改善箇所説明図

改善の内容

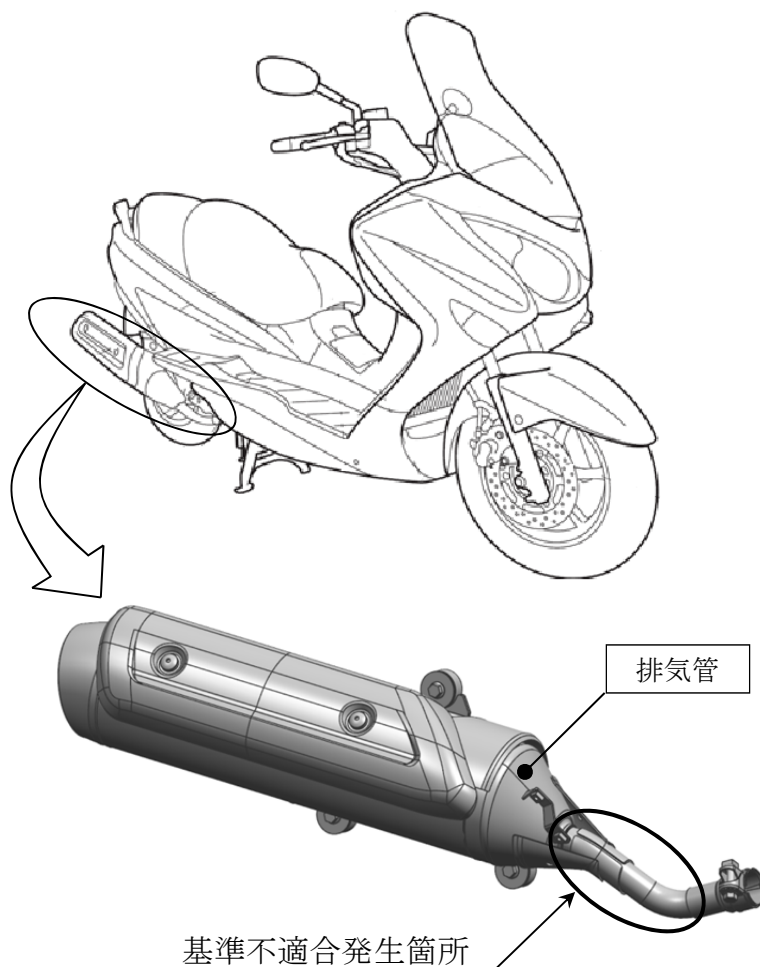
排気管の構造が不適切なため、特定のエンジン回転による共振で発生する応力により、当該排気管に過大な負荷がかかり、亀裂が生じるものがある。そのため、そのまま使用を続けると、亀裂が進行して破損し、最悪の場合、排気ガスが漏れて、騒音が増大するおそれがある。

排気管の構造を変更する。

全車両、排気管を対策品に交換する。
